東海第二発電所 設置変更許可申請書 修正前後比較表
 【対象項目：添付書類八 8.放射線管理施設（8.3 遮蔽設備）】

東海第二発電所 第四回補正申請（平成30年6月27日）時点	修正案	備考
<p>第8.3-3表 遮蔽設備の主要設備仕様</p> <p>(4) 中央制御室遮蔽</p> <p>厚 さ 400 mm 以上</p> <p>材 料 鉄筋コンクリート</p>	<p>第8.3-3表 遮蔽設備の主要設備仕様</p> <p>(4) 中央制御室遮蔽</p> <p>厚 さ 395 mm 以上</p> <p>材 料 普通コンクリート</p>	<p>抽出リストA-19</p>
<p>第8.3-4表 遮蔽設備（重大事故等時）の設備仕様</p> <p>(1) 中央制御室遮蔽 兼用する設備は以下のとおり。 ・中央制御室（通常運転時等） ・中央制御室（重大事故等時）</p> <p>厚 さ 400 mm 以上</p> <p>材 料 鉄筋コンクリート</p> <p>(2) 中央制御室待避室遮蔽 兼用する設備は以下のとおり。 ・中央制御室（重大事故等時）</p> <p>厚 さ 400 mm 以上</p> <p>材 料 鉄筋コンクリート</p> <p>(3) 格納容器圧力逃がし装置第二弁操作室遮蔽 兼用する設備は以下のとおり。 ・最終ヒートシンクへ熱を輸送するための設備 ・原子炉格納容器の過圧破損を防止するための設備 ・水素爆発による原子炉格納容器の破損を防止するための設備</p> <p>厚 さ 1, 200mm 以上（フィルタ装置上流配管が敷設される側の遮蔽） 400mm 以上（上記以外の遮蔽）</p> <p>材 料 鉄筋コンクリート</p>	<p>第8.3-4表 遮蔽設備（重大事故等時）の設備仕様</p> <p>(1) 中央制御室遮蔽 兼用する設備は以下のとおり。 ・中央制御室（通常運転時等） ・中央制御室（重大事故等時）</p> <p>厚 さ 395 mm 以上</p> <p>材 料 普通コンクリート</p> <p>(2) 中央制御室待避室遮蔽 兼用する設備は以下のとおり。 ・中央制御室（重大事故等時）</p> <p>厚 さ 395 mm 以上</p> <p>材 料 普通コンクリート</p> <p>(3) 格納容器圧力逃がし装置第二弁操作室遮蔽 兼用する設備は以下のとおり。 ・最終ヒートシンクへ熱を輸送するための設備 ・原子炉格納容器の過圧破損を防止するための設備 ・水素爆発による原子炉格納容器の破損を防止するための設備</p> <p>厚 さ 1, 195mm 以上（フィルタ装置上流配管が敷設される側の遮蔽） 395mm 以上（上記以外の遮蔽）</p> <p>材 料 普通コンクリート</p>	<p>抽出リストA-19</p> <p>抽出リストA-19</p> <p>抽出リス

【対象項目：追補 2. I シーケンス選定 別紙 2】

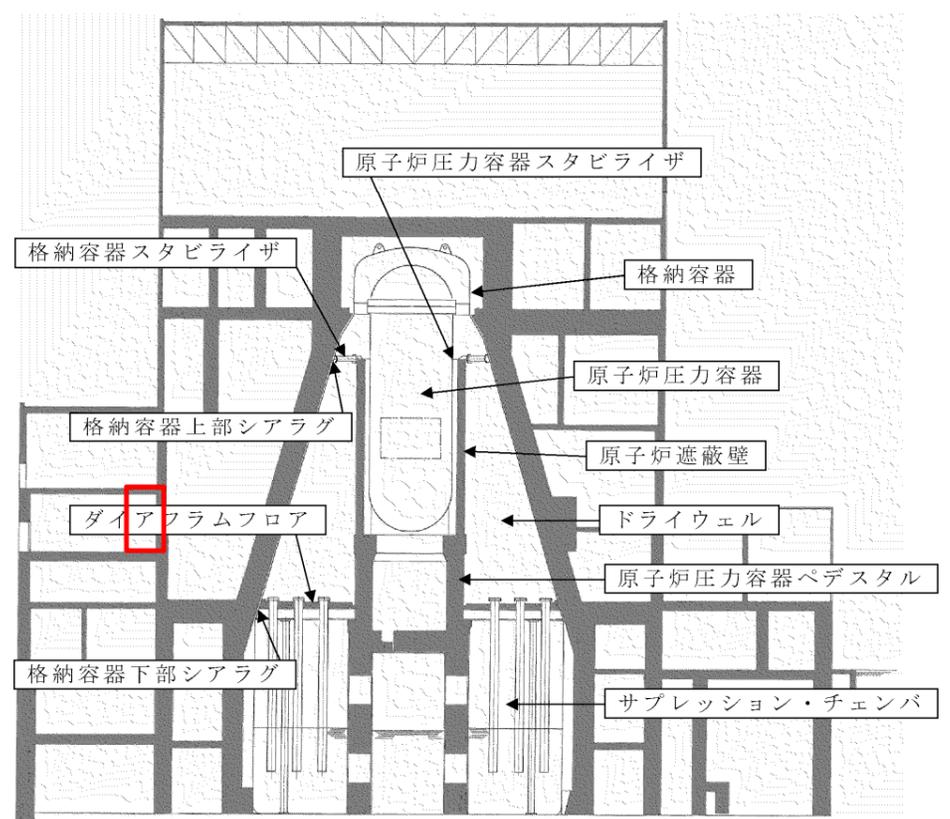
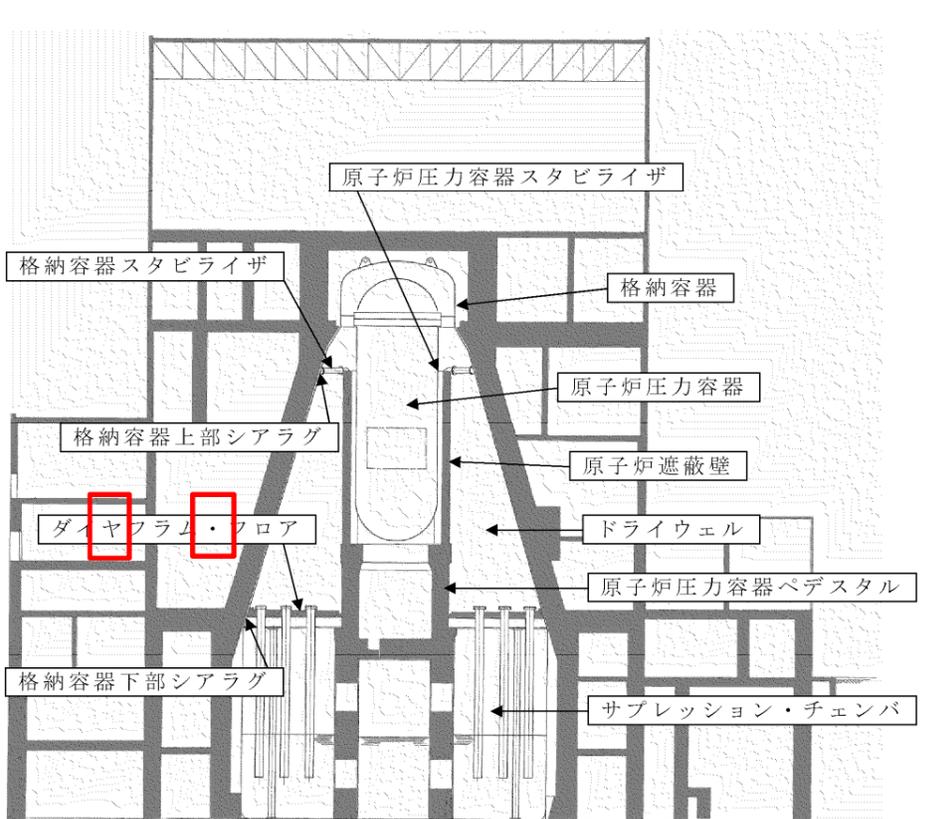
東海第二発電所 第四回補正申請（平成30年6月27日）時点	修正案	備考
<p>2.2 格納容器損傷</p> <p>(1) 想定事故シナリオ</p> <p>格納容器が損傷することで、格納容器内の原子炉圧力容器等の構造物及び機器が広範囲にわたり損傷し、原子炉注水を行った場合においても炉心損傷を回避できないことを想定した事故シーケンスである。</p> <p>実際には地震による格納容器の損傷程度により発生する事象の厳しさは以下のとおりの範囲を有している。</p> <p>＜小規模な損傷の場合＞</p> <p>地震による格納容器損傷として、一部のみの損傷を想定する場合には、原子炉冷却材圧力バウンダリが健全で大規模なLOCA（Excessive LOCA）が発生しない可能性があり、外部電源喪失等の過渡事象が発生した場合においても、原子炉注水機能等が健全な場合は炉心損傷に至ることはない。</p> <p>＜大規模な損傷の場合＞</p> <p>格納容器内の配管及びECCS注入配管が同時に構造損傷して、大規模なLOCA（Excessive LOCA）が発生すると同時に、原子炉注水機能も喪失するため、炉心損傷に至る。なお、この場合、格納容器が損傷しており、閉じ込め機能にも期待することはできない。</p> <p>このように損傷の発生程度に応じて影響程度が変化する事故シーケンスであるものの、地震による格納容器損傷状態及び機能喪失する機器を特定することは困難であることから、これらの様々な損傷の程度・組合せを含む事故シーケンス全体を炉心損傷防止が困難な事故シーケンスとして整理した。</p> <p>【炉心損傷頻度】4.1×10^{-9} / 炉年（点推定値）</p> <p>【全炉心損傷頻度への寄与割合】0.1%未満</p> <p>(2) フラジリティ評価の保守性</p> <p>a. 評価対象機器／評価部位</p> <p>格納容器の損傷により炉心損傷に至る事故シナリオに対して、支配的な機器として、格納容器スタビライザ及び格納容器下部シアラグを選定している。これらの構造物の位置関係を第1図に示す。</p> <p>格納容器スタビライザは、原子炉遮へい壁からの水平方向の地震荷重を原子炉建屋に伝達するために、原子炉遮へい壁と格納容器上部シアラグを結ぶ構造物であり、原子炉遮へい壁の最頂部にトラス状に設置されている。</p>	<p>2.2 格納容器損傷</p> <p>(1) 想定事故シナリオ</p> <p>格納容器が損傷することで、格納容器内の原子炉圧力容器等の構造物及び機器が広範囲にわたり損傷し、原子炉注水を行った場合においても炉心損傷を回避できないことを想定した事故シーケンスである。</p> <p>実際には地震による格納容器の損傷程度により発生する事象の厳しさは以下のとおりの範囲を有している。</p> <p>＜小規模な損傷の場合＞</p> <p>地震による格納容器損傷として、一部のみの損傷を想定する場合には、原子炉冷却材圧力バウンダリが健全で大規模なLOCA（Excessive LOCA）が発生しない可能性があり、外部電源喪失等の過渡事象が発生した場合においても、原子炉注水機能等が健全な場合は炉心損傷に至ることはない。</p> <p>＜大規模な損傷の場合＞</p> <p>格納容器内の配管及びECCS注入配管が同時に構造損傷して、大規模なLOCA（Excessive LOCA）が発生すると同時に、原子炉注水機能も喪失するため、炉心損傷に至る。なお、この場合、格納容器が損傷しており、閉じ込め機能にも期待することはできない。</p> <p>このように損傷の発生程度に応じて影響程度が変化する事故シーケンスであるものの、地震による格納容器損傷状態及び機能喪失する機器を特定することは困難であることから、これらの様々な損傷の程度・組合せを含む事故シーケンス全体を炉心損傷防止が困難な事故シーケンスとして整理した。</p> <p>【炉心損傷頻度】4.1×10^{-9} / 炉年（点推定値）</p> <p>【全炉心損傷頻度への寄与割合】0.1%未満</p> <p>(2) フラジリティ評価の保守性</p> <p>a. 評価対象機器／評価部位</p> <p>格納容器の損傷により炉心損傷に至る事故シナリオに対して、支配的な機器として、格納容器スタビライザ及び格納容器下部シアラグを選定している。これらの構造物の位置関係を第1図に示す。</p> <p>格納容器スタビライザは、原子炉遮へい壁からの水平方向の地震荷重を原子炉建屋に伝達するために、原子炉遮へい壁と格納容器上部シアラグを結ぶ構造物であり、原子炉遮へい壁の最頂部にトラス状に設置されている。</p>
